宇宙ステーション補給機「こうのとり」8号機(HTV8)に
係る安全対策について
(調査審議結果)

令和元年 8 月 27 日
科学技術・学術審議会
研究計画・評価分科会
宇宙開発利用部会

宇宙ステーション補給機 「このとり」8号機 (HTV8) の 係留フェーズに係る 安全検証結果について

恒星センサ搭載位置(HTV8)

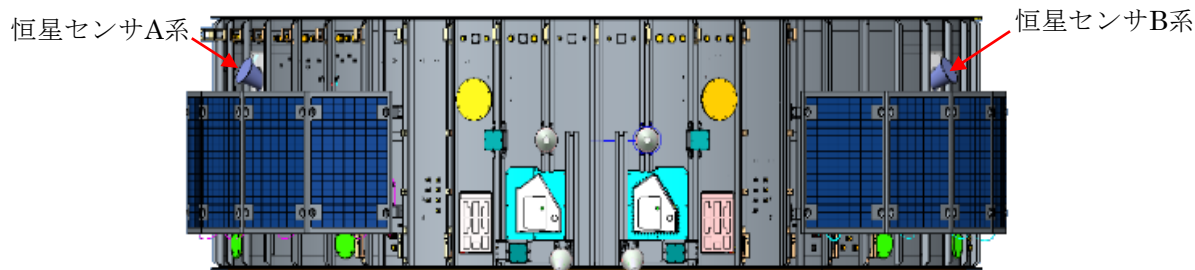
姿勢センサの変更

- 姿勢センサとして使用していた地球センサの製造が終了し、代替の地球センサで精度要求を満たすものがないため、開発中のHTV-Xにも搭載予定の恒星センサに変更することとした。
 - 恒星センサは慣性空間における3軸の姿勢情報を示す航法センサである。
 - 恒星センサの搭載に伴い、誘導制御に使用する機器(GCC/ACU)のソフトウェアを変更した。
 - 恒星センサの搭載に伴い、電気モジュールの主構造および二次構造を一部変更した。

- 恒星センサは航法誘導制御に関連する機器であり、ISSとの衝突ハザード(HTV-0008)の制御に使用しているため、ハザード制御への影響を確認した。
 - センサ性能についてはISSロボットアーム把持前のHTV姿勢を保持可能であることを確認した。
 - 恒星センサの健全性を確認するため、自己診断により故障を検知する機能を有する。恒星センサが故障検知した場合に誘導制御機器に通知することを確認した。
 - 冗長構成のため、誘導制御機器が主系の恒星センサの誤出力を検知した場合、従系の恒星センサの出力を使用することを確認した。

- 接触温度(HTV-0013)および電磁適合性(HTV-0017)についても安全評価を実施した。
 - 恒星センサの温度が船外活動中の搭乗員の許容温度範囲(-42℃～62℃)であることを確認した。
 - ISSの電磁環境において恒星センサが健全に動作することを試験で確認した。

恒星センサ

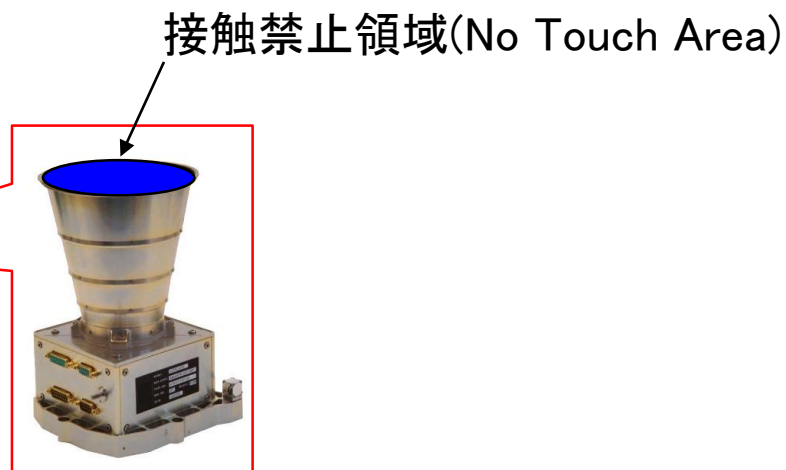
- 恒星センサの搭載に伴い、電気モジュールの主構造および二次構造を一部変更した。
 - 構造破壊のハザードに対し、構造解析書等の検証結果を確認した。
 - なお、恒星センサのバツフル部にはシャープエッジが存在し、搭乗員のキック荷重に対する耐性もないことから接触禁止領域(No Touch Area)等を設定した。

分離機構の国産化

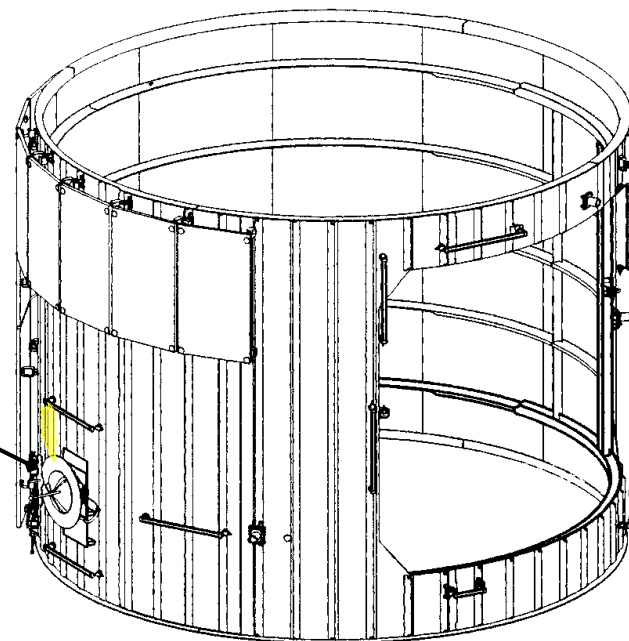
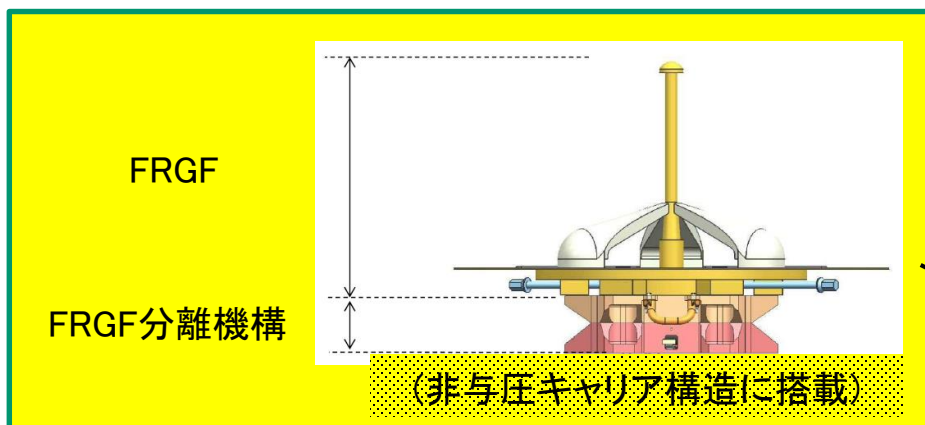
- ISSロボットアームの把持部に使用している分離機構はISSロボットアーム(SSRMS)がHTVの把持に失敗し、不完全な把持を続けている場合にHTVを分離するための機構である。
- 国産化した分離機構の機能・性能および機体とのインターフェースはHTV7と同様であり、ハザードについても従来と等価な制御を実施していることを確認した。
 - 分離機構の構造破壊ハザード(HTV-0005)および誤放出ハザード(HTV-0010)について、駆動部が外部荷重により意図せず動作しないこと、また構造的に破断しないことを確認した。

廃棄コンフィギュレーション

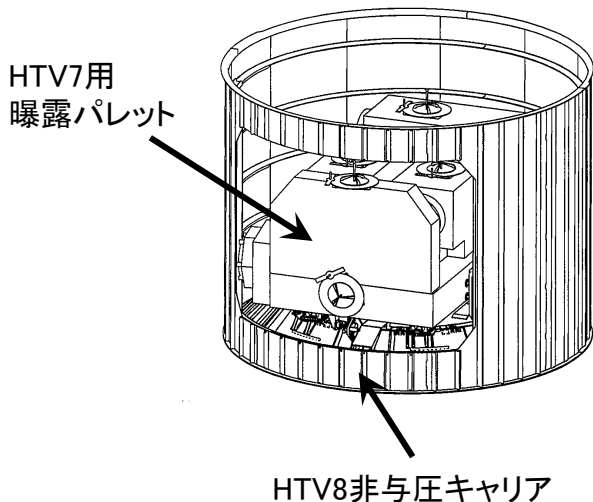
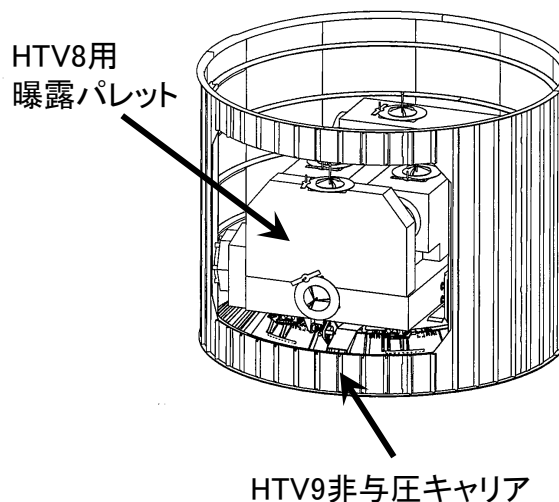
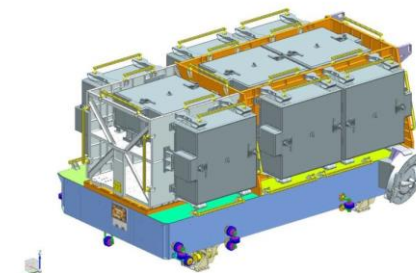
- 廃棄計画を変更することで、HTV8用曝露パレットに搭載しているISSバッテリーの交換EVAの実施時期をHTV8号機離脱前に実施するという制約がなくなる。
- HTV8用曝露パレットについてはHTV9で廃棄し、HTV9用曝露パレットについてはISSのロボットアームで直接廃棄する予定。本件についてはHTV9号機にて安全評価する予定。
